Zakład Usług Kominarskich Daniel Okruch

Dotyczy: ul. Dubois 16/14

Przeprowadzono kontrolę przewodów kominowych w pionie kuchni w/w mieszkania.

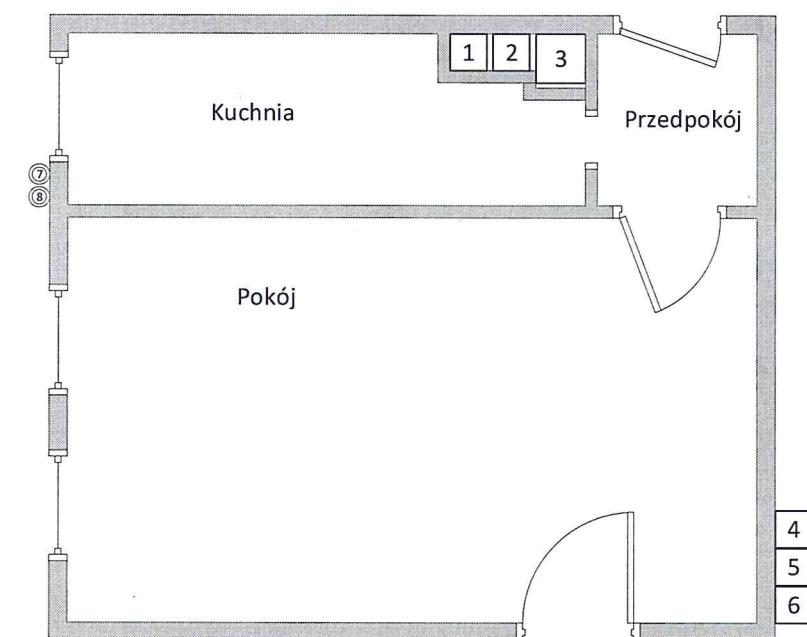
Brak wolnych przewodów kominowych do podłączenia kotła c.o. gazowego oraz wentylacji łazienki M-14. Należy zaprojektować i wyprowadzić przewód wentylacji łazienki oraz przewód spalinowy zgodnie z przepisami ponad dach po elewacji budynku.

Zapewnić stały dopływ powietrza do mieszkań w ilości niezbędnej do prawidłowego działania urządzeń podłączonych do przewodów kominowych.

Piec kaflowy należy odłączyć od przewodu kominowego i usunąć.
